# Oplegvel Collegebesluit

Vaststellen definitief ontwerp (DO) herinrichting Sophiaplein

wiz.		omschrijving wijziging		get.	gec.	datum
<b>GEMEENTE HAARLEM</b>						
Project : <b>Herinrichting Sophiaplein</b>						
Onderwerp : <b>Definitief Ontwerp</b>						
 Ingenieursbureau Haarlem						
datum :	11-12-2009	opdrachtgever :	OGV	tekeningsnr. :	5357 C01	
schaal :	1:200/100/50	getekend :	gecontroleerd :			
formaat :	A1	bestek :	SZ	J. Spijensma

## Inspraaknotitie Sophiaplein

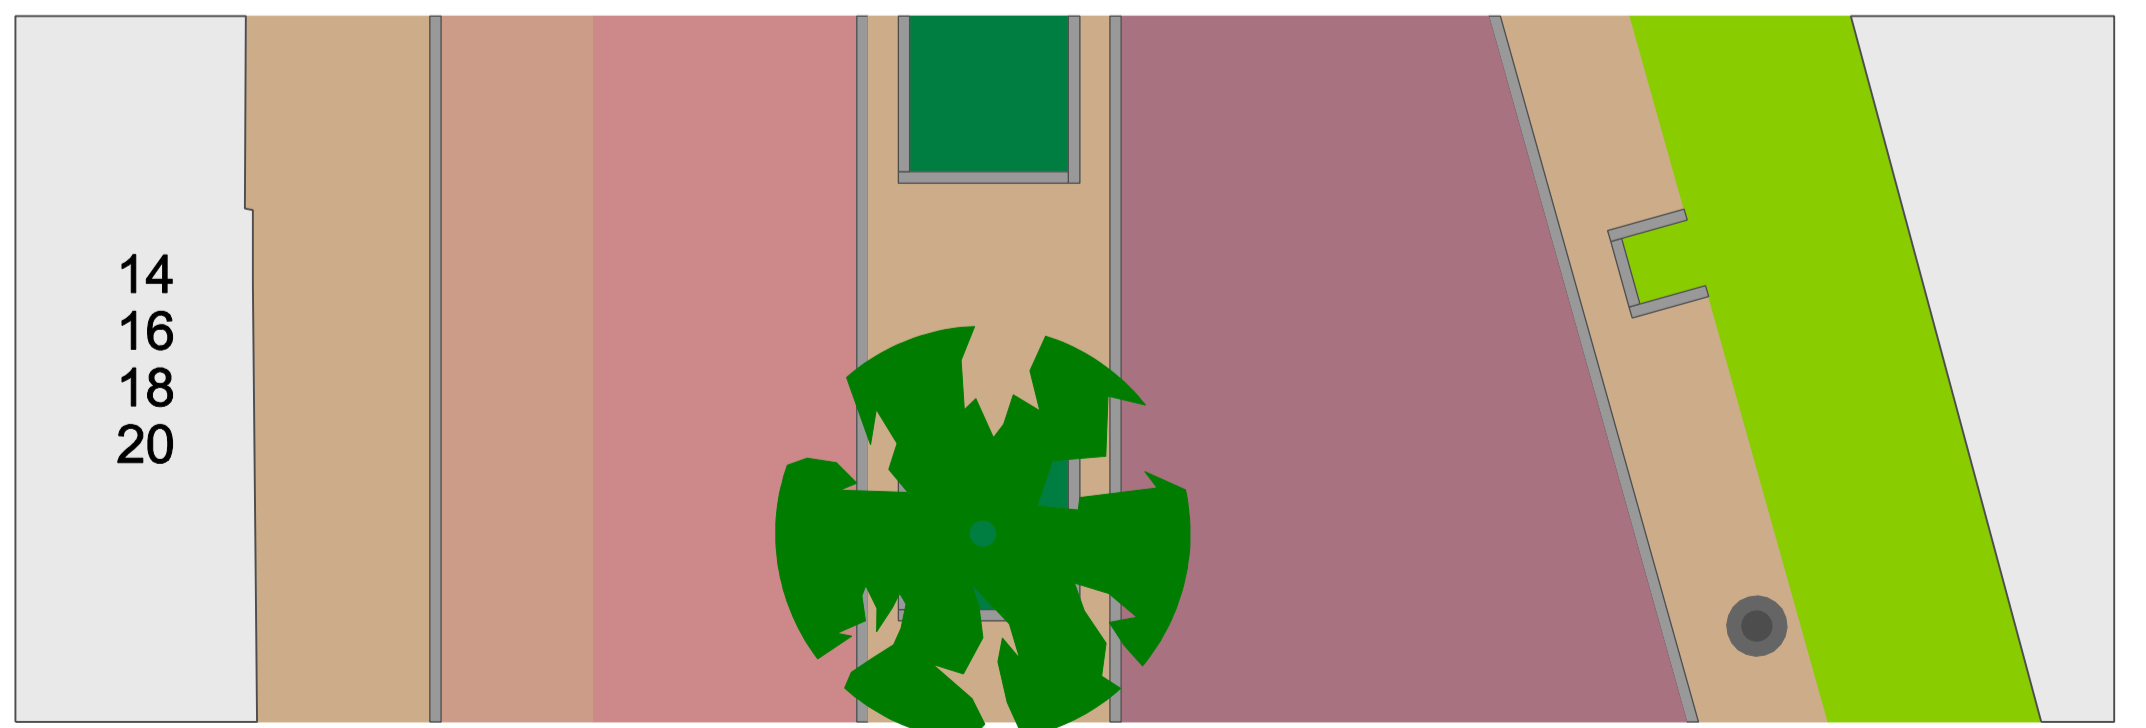
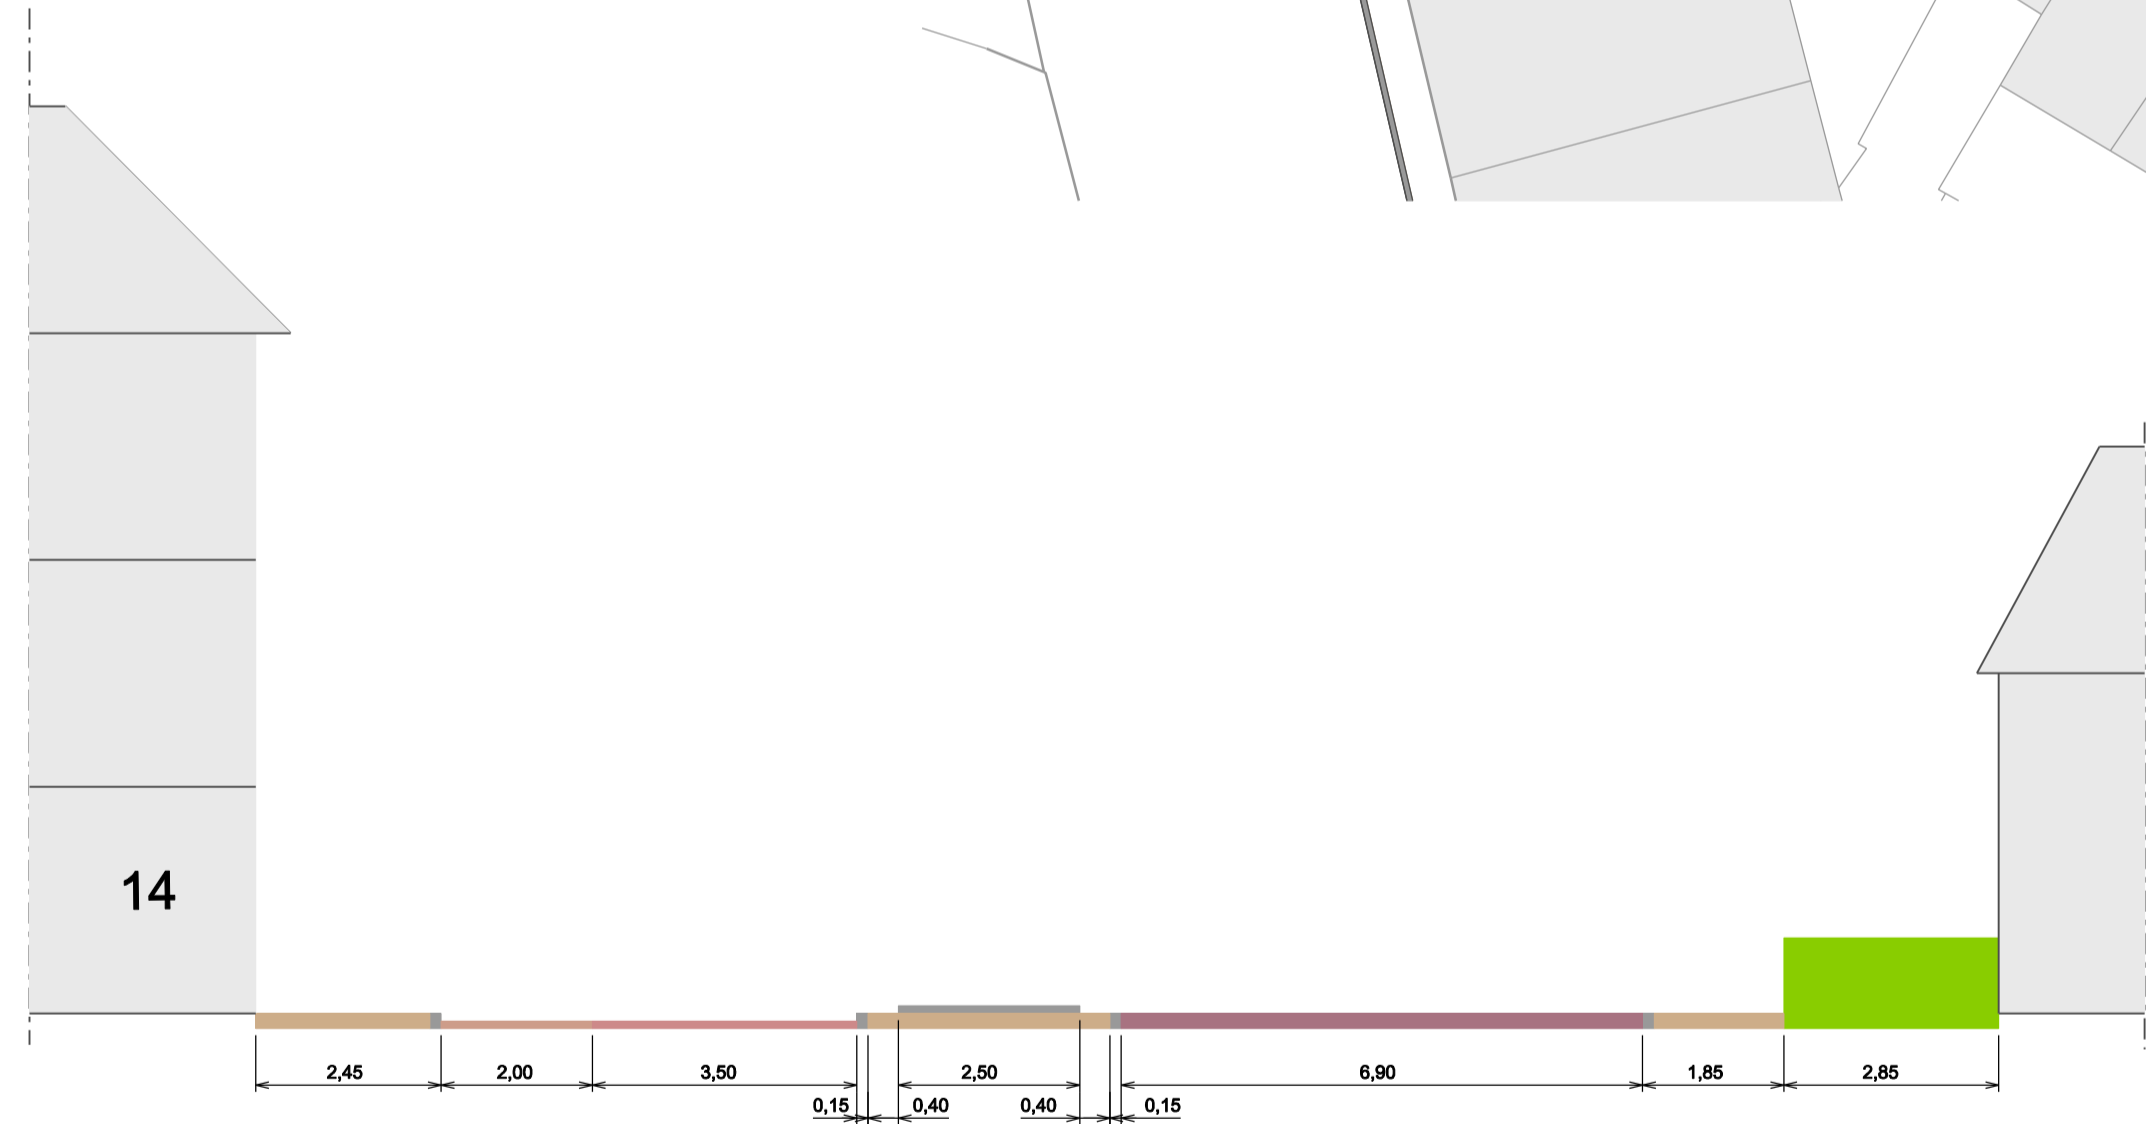
Vraag	Antwoord gemeente	Inspreker
Svp ook aandacht voor een betere fietsparkeermogelijkheid voor de school op de Ged. Raamgracht/ged. Voldersgracht; misschien integreren in een verbeterde/aantrekkelijke groenstrook rondom de school? Het hek staat nu vol met 'krotfietsen' zodat omwonenden een vaste plek hebben voor hun goede fiets.	Er komen 30 fietsparkeerplaatsen rondom het nieuwe plein. Fietsparkeerplaatsen op de Ged. Raamgracht en Ged. Voldersgracht vallen buiten de projectgrenzen en zijn dus in dit aantal niet meegeteld. Het hek zal worden verwijderd en de groenstrook wordt aangekleed met heesters en nieuwe bomen.	1, 3, 6
Het plan ziet er mooi/goed uit, prima plan	Bedankt voor deze opmerking.	2, 4, 5, 7
Is het mogelijk om de 12 parkeervakken naar rechts (ipv links) te laten buigen zodat parkeren gemakkelijker wordt omdat het met de rijrichting meeloopt.	We hebben overwogen om de parkeervakken in de rijrichting te leggen. Na consultatie van de verkeerskundige, is dit vanuit verkeerskundig oogpunt niet aangepast. Vanuit verkeersveiligheidsoogpunt is het veiliger achteruit in te parkeren en vooruit uit te rijden. Het zicht bij uitrijden is dan beter.	2

Er verandert eigenlijk alleen cosmetisch wat. Het is op het ontwerp moeilijk te zien wat er gebeurt met het roestige, overbodige en voor spelende kinderen levensgevaarlijke puntige hek rondom de school.	Het plein krijgt een flinke opknopbeurt, waarbij de zichtlijnen verbeterd worden en ruimtelijke verbeteringen worden aangebracht. Het hekwerk zal verwijderd worden en er worden hoogwaardige bestratingsmaterialen toegepast.	3
Graag bekijken of de stoep nog breder kan	Het verder verbreden van de trottoirs wordt uitgevoerd, daar waar dat kan zonder het aantal parkeerplaatsen te laten afnemen.	5
Zo mogelijk inplannen van de uitvoering tussen juni-september ivm klandizie/bereikbaarheid meubelzaak aan het plein.	Wij nemen deze opmerking mee in de voorbereiding en zullen trachten de werkzaamheden in deze periode te laten plaats vinden.	5
Graag overleg zodra de planning en uitvoering bekend is, dan kan de winkel maatregelen nemen (publicaties en bewegwijzering)	Normaal gesproken zullen we één week voor de start van de uitvoering brieven verspreiden. Nu zullen we, zodra de aanbesteding heeft plaats gevonden, een ieder informeren. Mocht u eerder hier informatie over willen ontvangen, kunt u met de gemeente Haarlem contact opnemen.	5

Het schaakbord is een goed idee	Bedankt voor de opmerking.	5
Graag een kopie van de luchtfoto voor omwonenden.	U kunt bij onze projectassistent, mevrouw Siebers van de gemeente Haarlem, uw gegevens kenbaar maken en dan zal u dit digitaal toegezonden worden.	7

De bakken zijn te groot, ze moeten kleiner en ik wil die bakken als afsluiters en antiparkeer niet vierkant maar rechthoekig.	Het initiële plan voorziet in een plein van gevel tot gevel. De bakken zijn primair bedoeld als inrichtingselementen en niet om als een barriere te gebruiken. Het is ongewenst om de groenvoorziening te gebruiken als element barriere werking in de openbare inrichting. Deze opmerking kunnen we niet honoreren.	8
Er staan geen verhoogde stoepranden gepland, waardoor mensen over het plein heen kunnen fietsen en niet de bocht nemen waar nu de parkeermeter staat. Wij, 180 handtekeningen, willen een plein, geen straat.	Rondom de trottoirs zijn de standaard hoogtes voor de stoepranden toegepast (10 cm hoogteverschil en dus niet fietsvriendelijk). Er is dus sprake van een plein en een op een ander hoogteniveau gelegen straat. Wij hebben uit de inspraakreacties gemerkt dat dit een breed gedragen ontwerp is onder de bewoners.	8

Er moeten minimaal 2 bakken komen aan de Ged. Voldersgrachtzijde van het pleintje ter afsluiting c.q. omsluiting van het plein.	Het plein wordt ruimtelijk omsloten door onder meer twee bomen, parkeervakken en het trottoir. Gezien de omvang en de huidige inrichting van het plein zijn er voldoende inrichtingselementen opgenomen. Het voorliggende ontwerp voorziet reeds in een ruimtelijke afsluiting cq. omsluiting van het plein en extra elementen zouden de omvang van het plein beperken. Wij zien daarom geen noodzaak aanvullende inrichtingselementen toe te passen op het plein.	8
Wij, 150 mensen, willen het schaakbord niet op ons pleintje	Wij hebben uit de inspraakreacties gemerkt dat dit voorontwerp breed gedragen wordt door de bewoners. Daarnaast hebben we uitsluitend van u een inspraakreactie gekregen op het voorontwerp, tegen het meenemen van het schaakbord in het pleintje. Deze opmerking kunnen we daarom niet honoreren.	8
